Objet : Rapport des modifications apportées à la carte du zonage réglementaire du Plan de prévention des Risques de ruissellement du Chablisien - Collan

Ce rapport présente les modifications apportées à la carte de projet de zonage dans le cadre de la révision du Plan de Prévention des Risques Naturels de Ruissellement et de Coulées de Boues du Bassin versant du Chablisien (PPR du Chablisien).

Carte de projet de zonage

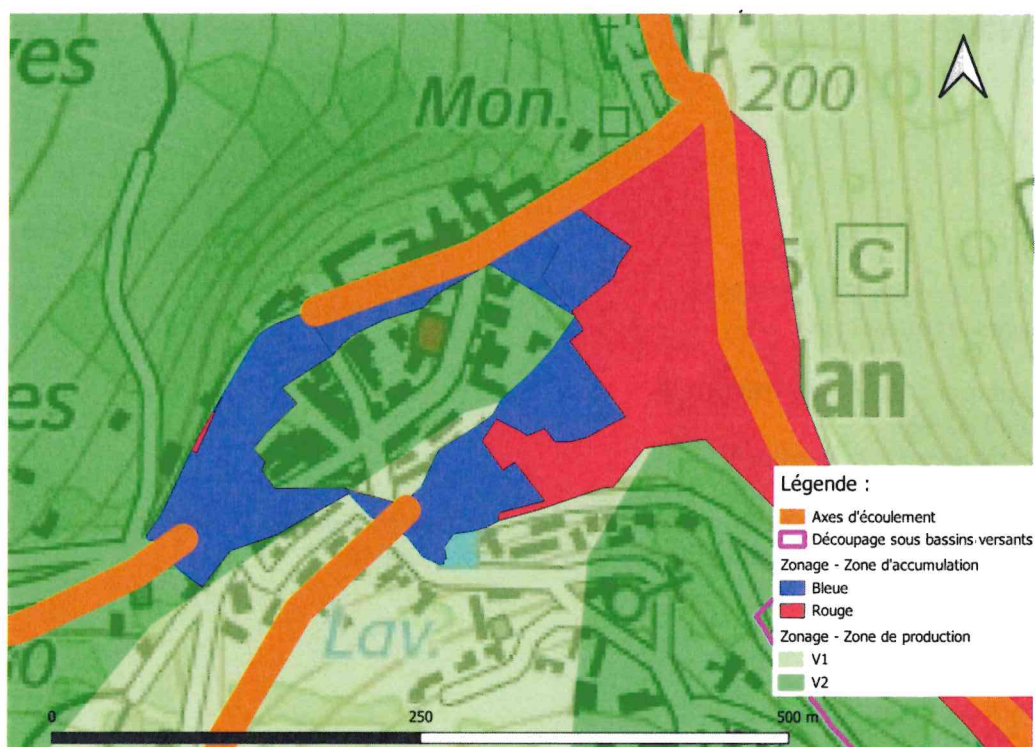
Le projet de zonage réglementaire classe le village de Collan en zone d'accumulation, mais également en zone de production du ruissellement. Or, la commune pense que le village devrait uniquement se trouver en zone d'accumulation.

D'après la topographie (carte des pentes et courbes de niveaux), et les données relatives aux axes de ruissellement, nous pouvons observer que le village de Collan se trouve dans une cuvette.

La présence d'un bâti concentré, et d'une zone d'accumulation, classe ce secteur en zone bleue.

Carte des pentes et des axes de ruissellement

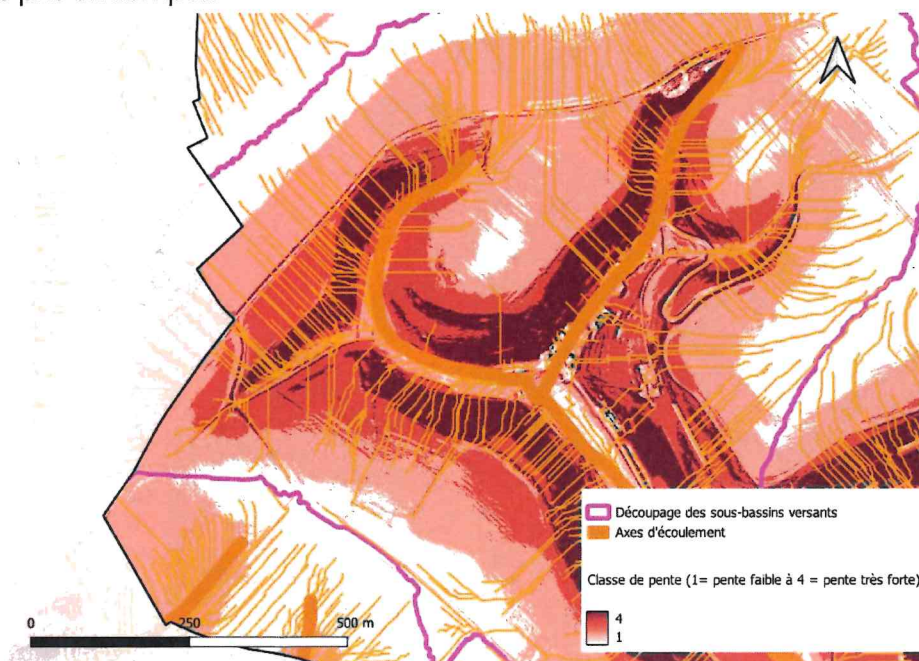
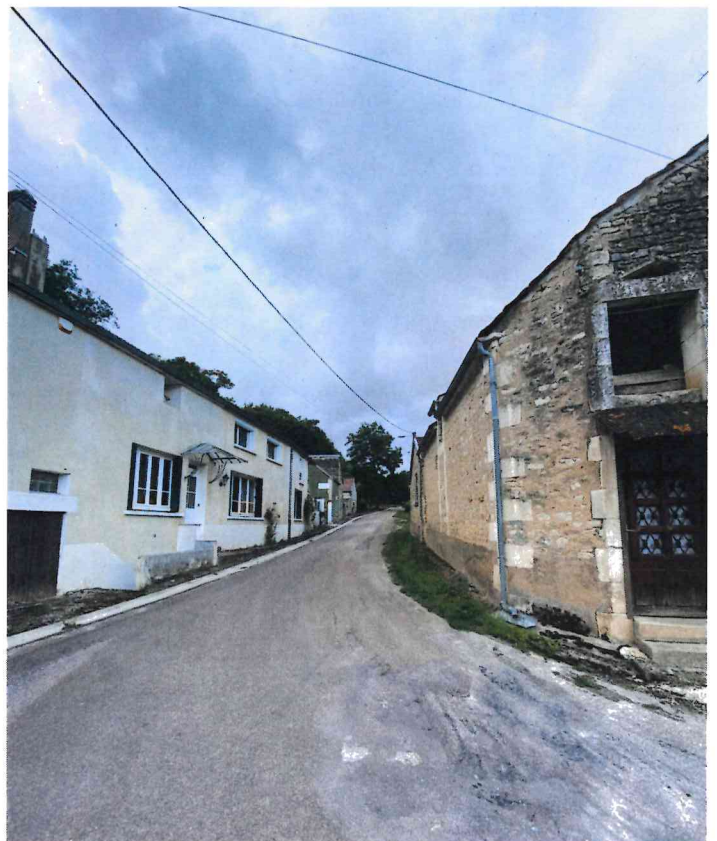
1) Ajout d'un axe de ruissellement au niveau du hameau « Rameau »

Un axe de ruissellement principal a été identifié sur notre base de données relatives aux axes d'écoulement. De plus, un axe secondaire, jugé important lors de la réunion du 13 mai 2025, a également été pris en compte.

Relevé altimétrique de la zone

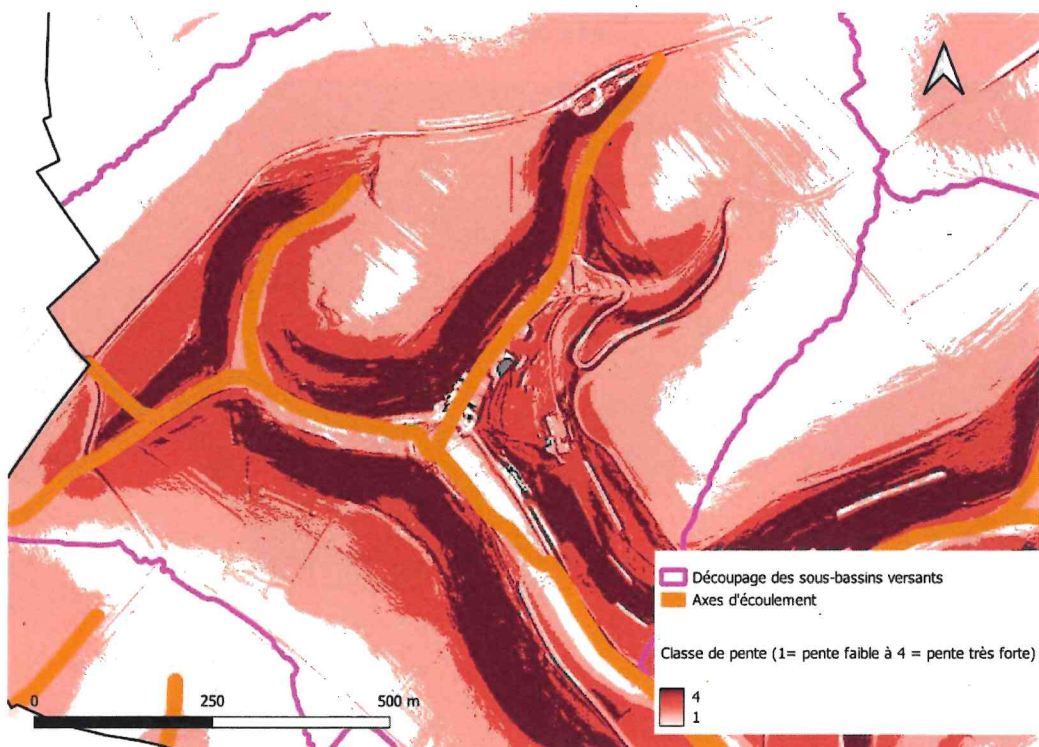
2) Dans le hameau « Rameau » des habitations sont présentes et devraient se trouver en zone d'accumulation bleue

D'après le relevé altimétrique issu du Lidar et l'analyse de la carte des pentes, aucune zone d'accumulation n'a été identifiée dans ce secteur. En effet, seuls les points les plus bas situés en fond de vallée sont matérialisés, et aucune pente faible n'est observée en dehors de cette zone.

Aucune modification ne sera faite sur cette zone.

Carte des pentes

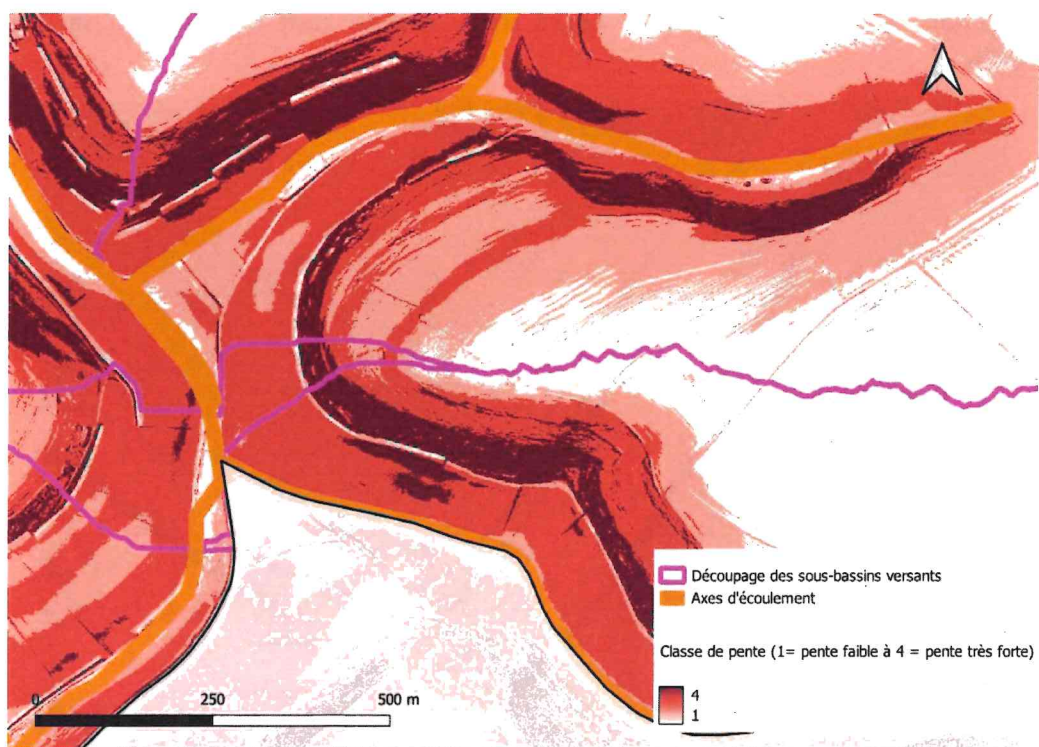
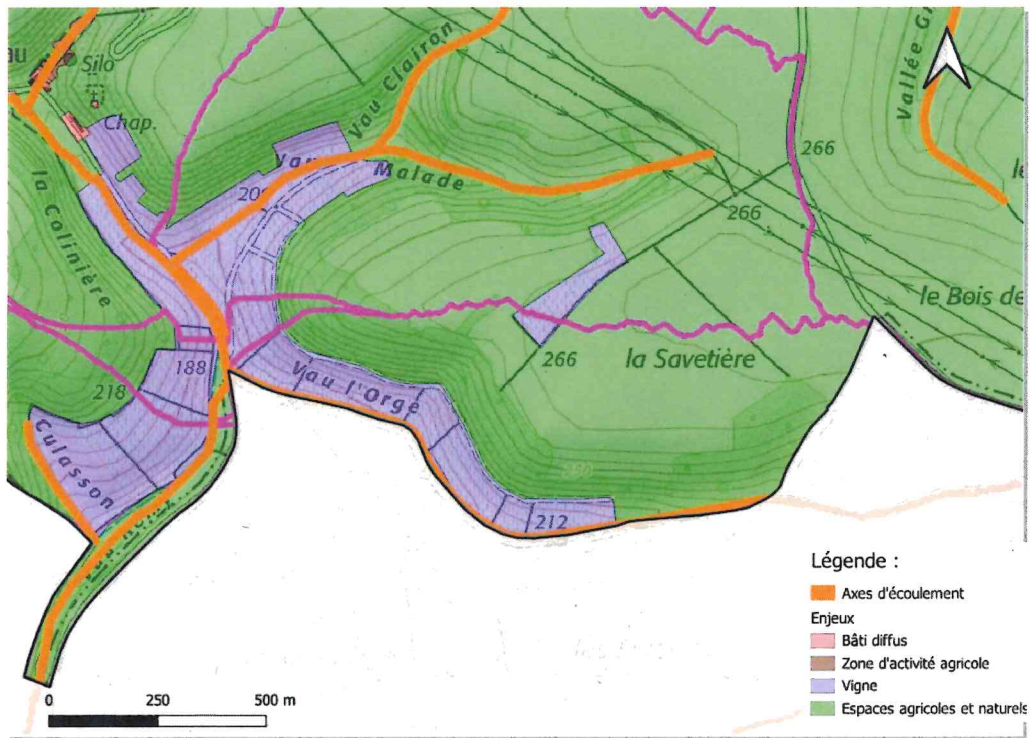
3) Une zone, située près de Vau l'Orge, devrait se trouver en zone verte V2

Au vu de son type d'occupation du sol (vignes), ainsi que des pentes moyennes et fortes, présentes de manière homogènes dans cette vallée, cette zone initialement en zone verte V1 devrait se trouver en zone verte V2.

Nouvelle carte de projet de zonage réglementaire

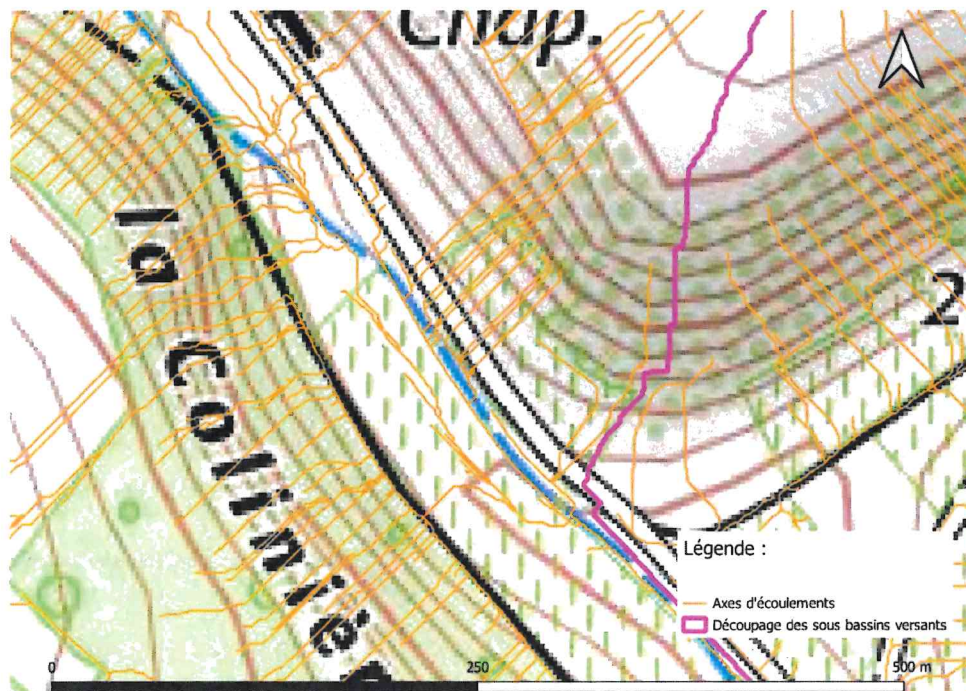
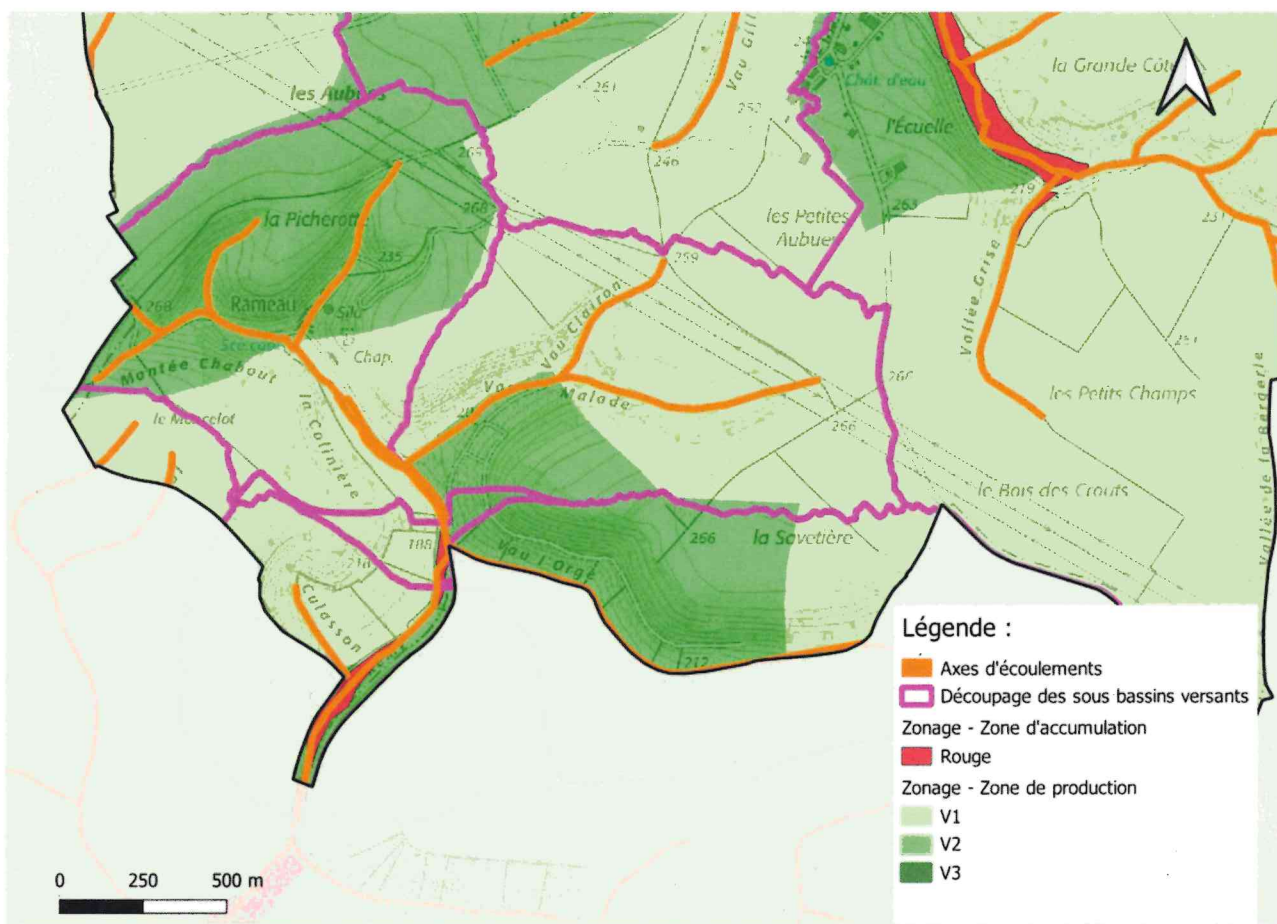
4) Le Ru de Crioux va être déplacé, l'axe qui le symbolise devrait également l'être.

Il avait été précisé lors de diverses réunions, que l'axe de ruissellement ne sera pas déplacé. Toutefois, après étude s'appuyant sur la base de données des axes d'écoulement, un second axe principal apparaît. Ainsi, le talweg et le cours d'eau perché sont représentés par des axes de ruissellements.
